NOTA EXPRESA DE APROBACIÓN DE ENMIENDA N° 2 AL DOCUMENTO BASE DE CONTRATACIÓN (DBC)

CITE: YPFB-GNCO-219/2015

**OBJETO: ADQUISICION DE ACCESORIOS ELECTROSOLDABLES DE POLIETILENO PE100
SDR11 DIFERENTES DIAMETROS PARA CONSTRUCCION DE REDES SECUNDARIAS
CÓDIGO: COX-01-GNRGD-18-15
(Primera convocatoria)**

NOTA DE ENMIENDAS N° 02

Cuadro 2

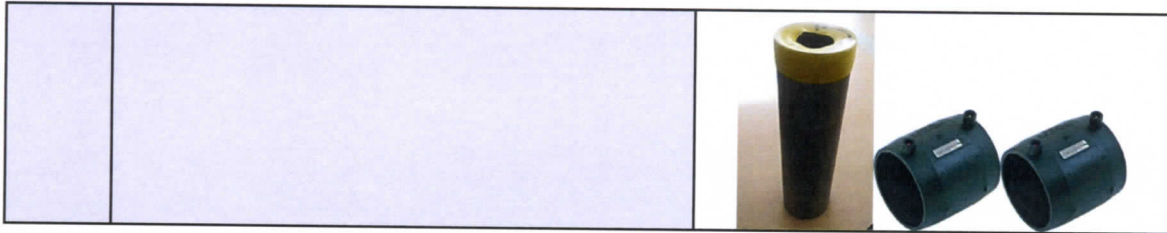
ENMIENDA N° 2, Al numeral 1 de las especificaciones técnicas

DICE:

(*) Monturas Electro soldable PE100, SDR11 (Incluye manguitos electro soldables) con collarín incluido, para el caso de los ítems 7 al 12 se aceptara con cierre máximo de dos tornillos tal como lo muestra la figura.

(*) Monturas Electro soldable PE100, SDR11 (Incluye manguitos electro soldables) con collarín incluido, para el caso de los ítems 10 y 11 se aceptara con cierre máximo de dos tornillos tal como lo muestra la figura.

(**) Válvulas Electro soldable c/manguitos, PE100, SDR11 para el caso del ítem 12 incluye base fija (sistema de sujeción), alargadera - sistema telescópico, tapa y campana.
